台南市前瞻基礎建設計畫-縣市管河川及區域排水整體改善計畫工程案在地諮詢會議紀錄

壹、時間：110 年 9 月 16 日(星期四)上午 9 時

臺南市政府水利局本次提報有關預備工程擬改列正式治理工程案件，辦理各項計畫民眾參與溝通活動情形，提請討論。

圖五

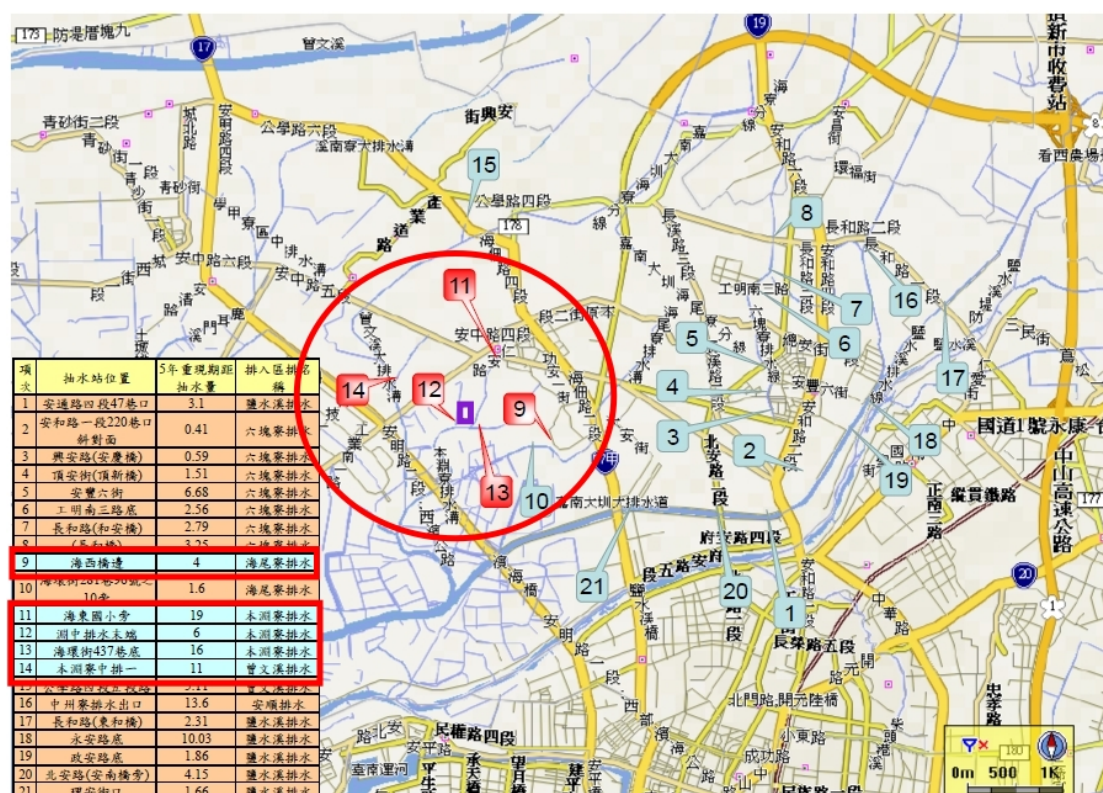
3-1 如果都委會通過本案變更，開發單位只需負擔 1.0 公頃之公園、體育場所、綠地、廣場及兒童遊樂場等公共設施（且不一定無償使用）。無疑是政府為開發單位大開方便之門，大大降低了開發單位應負擔之公共設施面積，還主動負擔部分公共設施闢建之費用，更將原滯洪為主的治水方式改為抽水站，形成一公里內的排水線有五座大型抽水站（見圖五），違反水利署流域綜合治理的承洪韌性治理原則。

附件一

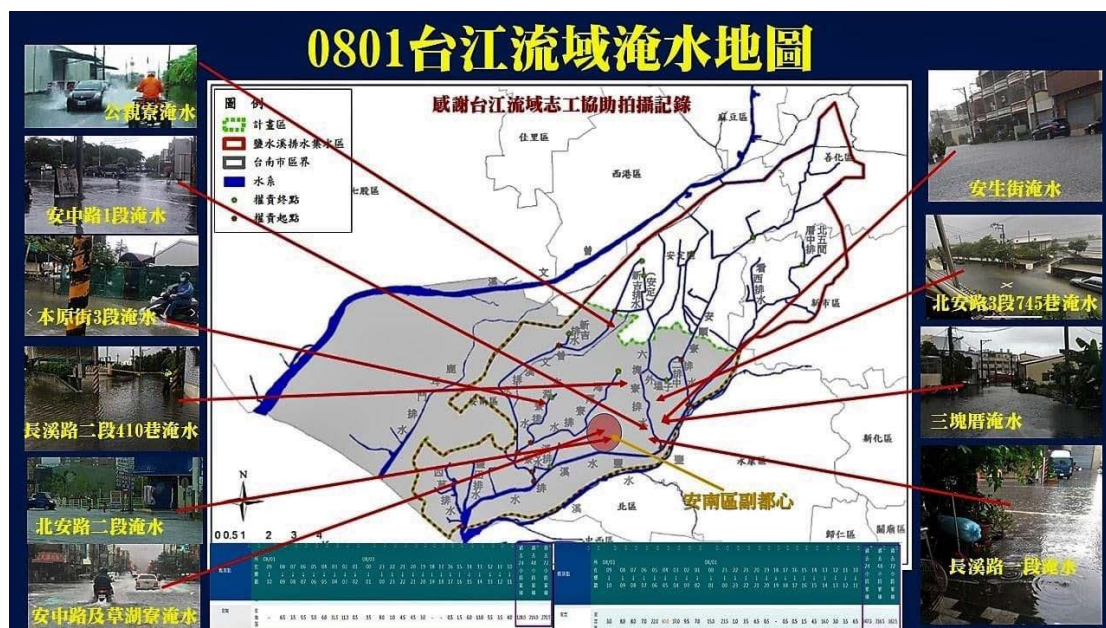
20210801 安南區淹水與降雨量關係比較

一滯洪池明顯不足，水利署及市政府應儘速改善

八月一日安南區淹水分析，依據氣象局安南雨量測站統計二十四小時一日降雨量 83.5 毫米，尚未達二年重現期，更遑論十年重現期，新市雨量站則是 247.5

毫米，結果安南區就淹水了，其中本淵寮本原街及海尾寮附近的安中路、北安路皆傳淹水。
